Das rege Interesse, welches das Publikum und die Presse der baukünstlerischen Konkurrenz für das Kaiser Franz Josef-Stadtmuseum entgegenbringen, findet seine Ursache in den derzeit so stark divergierenden Kunstanschauungen und in dem Umstande, daß unsere Vaterstadt, was den Monumentalbau anlangt, sich in bedauerlichem Rückstande befindet.

August 1902.

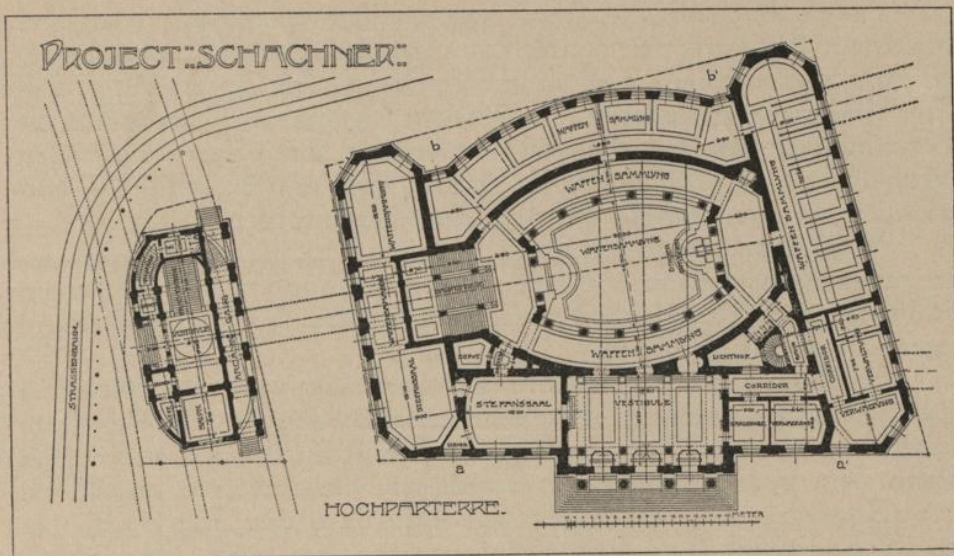
Gleich hier eingangs muß festgestellt werden, daß Schachner in seinem Entwurfe den Zentralraum nicht allein als Hauptsache betrachtet, sondern ihm alles andere geradezu zum Opfer bringt. Die Durchführung der äußeren Ausgestaltung ist eine nichtschöpferische Nachbildung der Barocke, welche überdies durch ihre übergroßen Verhältnisse — gleichgültig ob gewollt oder unbeabsichtigt — tatsächlich die Wirkung der Karlskirche übertrumpfen würde.

So fehlt vor allem der Zweck, dem der Zentralraum im Schachnerschen Projekte entsprechen soll. Ein solcher Raum würde sich allenfalls für die Aufstellung großer Plastiken eignen, er steht aber zum intimen Inhalt, den das Museum fassen wird, im krassen Widerspruche, auch ist er programmäßig gar nicht verlangt.

Diese große Halle liegt außerdem schief zur Eintrittsachse, so daß der Besucher des Museums durch drei Türen mit schiefen Gewänden auf die Unregelmäßigkeit des Bauplatzes geradezu aufmerksam gemacht wird. Aber noch viele Fehler fördert dieser Zentralraum, worunter die seitlich liegende, völlig ungenügend entwickelte Hauptstiege, die Durchführung der elliptischen Linie in der rückwärtigen Straße und die dadurch entstehenden Schmutzwinkel (b und b'), die ganz unmöglichen Dreiecke an der Hauptfront (a und a', für Diener), die Ecklösungen überhaupt, der durch die Treppe unterbrochene Rundgang der Saalfluchten im Hauptgeschosse nicht einmal zu den Hauptfehlern gehören.

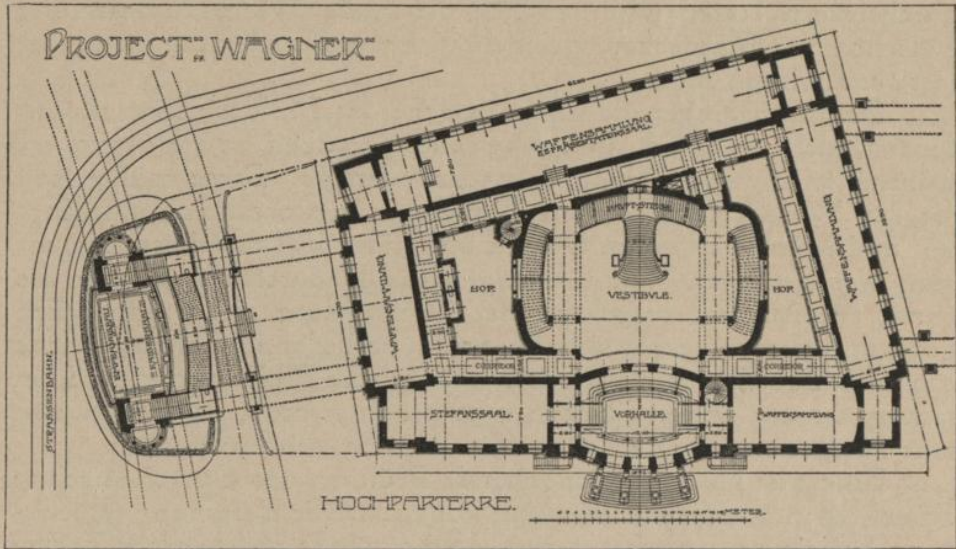
Die im Zentralraume unterzubringenden Gegenstände stehen mit demselben weder im Verhältnisse noch im Kontakte, weil es nicht angeht, einen derartigen Raum mit Ausstellungsgegenständen zu dekorieren, und sicher der Raum der Gegenstände halber da ist, nicht aber die Gegenstände des Raumes wegen. Pfeiler eignen sich eben zu einer Ausstellung nicht.

Wird noch erwogen, daß in jedem Geschoße naturgemäß andere Gruppen des Museumsbesitzes unterzubringen sind (im Hauptgeschoße Bilder auf Scherwänden), so kann das in diesem Raume entstehende, beim Eintritte sichtbare Kunterbunt gewiß nicht als mustergiltig bezeichnet werden.

Selbstredend steht dieser große Zentralraum mit der Größe des Baues in sehr ungünstigem Verhältnisse und muß auch, will

man eine grobe architektonische Lüge vermeiden, in der Außenerscheinung deutlich zum Ausdruck kommen, das heißt eine Kuppel oder hohen Aufbau erhalten. Jede Kuppel wird aber auf die Karlskirche nahezu vernichtend wirken; dasselbe läßt sich auch ruhig von den Portalsäulen und dem Giebel im Schachnerschen Projekte behaupten, weil sie mit den gleichen Motiven der Kirche in Konkurrenz treten.

Die Überdachung des Zentralraumes wird durch zwei Glasdecken hergestellt, welche, da der Projektant ihre äußere Aufdringlichkeit fürchtete, flach gehalten und deshalb recht nahe aneinander gerückt sind. Sie bergen in dieser Form und Anordnung, nach maßgebendem Urteile, mannigfache Nachteile und Fehler, von denen zu erwähnen wären: das Durchscheinen der Bundgesperre und der kaum zugänglichen Ventilation, welche als dunkle Flecke in der unteren Zierlichte sichtbar werden; die viel zu geringe Neigung der oberen Glasdecke, welche erfahrungsmäßig das Wasser

durchsickern lassen wird; endlich die große Wärmeansammlung zwischen den Glasdecken, welche naturgemäß auch nach unten belästigend wirken muß.

Damit sind aber die Opfer, welche der Moloch Zentralraum fordert, nicht erschöpft, und das größte derselben ist die bereits erwähnte, völlig ungenügend entwickelte Stiege. Diese müßte, soll sie der Würde eines solchen Bauwerkes entsprechen, unbedingt um drei Meter verlängert werden und hätte also um diese Dimension weiter in den Raum einzugreifen. Dadurch würde aber die ganze Anordnung, respektive der Zentralraum selbst unmöglich gemacht. Hierzu gesellt sich die gegenüberliegende Galerie, welche schon im Projekte eine ästhetisch unmögliche Breite besitzt und bei richtig dimensionierter Stiege 9'50 erhalten muß, dabei aber nur eine Höhe von 6'50 hat; auch dies ist ästhetisch undenkbar.
